**Objet :** Vis de chape de direction.

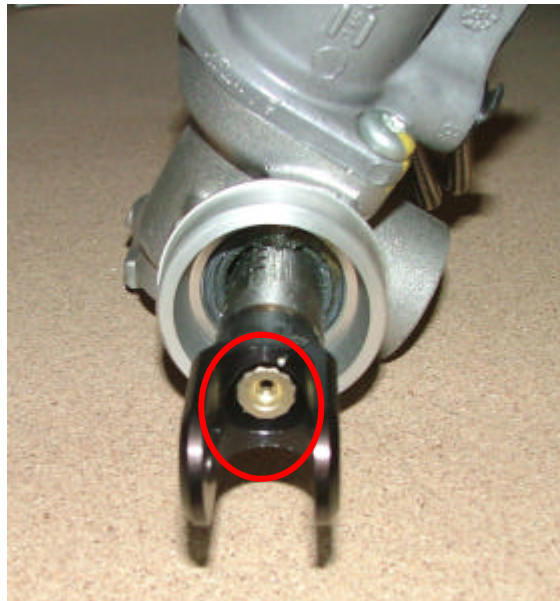
En cas de choc nécessitant le remplacement d'une biellette de pince, ou lors de la révision de votre crémaillère, la vis percée (voir photo ci-dessous) de fixation de la chape **ref 1E4145123A** doit être impérativement remplacée. Cette vis ne peut être serrée au couple qu'une seule fois.

Colle à appliquer sur filets : **Loctite 242**

Couple de serrage : **6 m.kg**
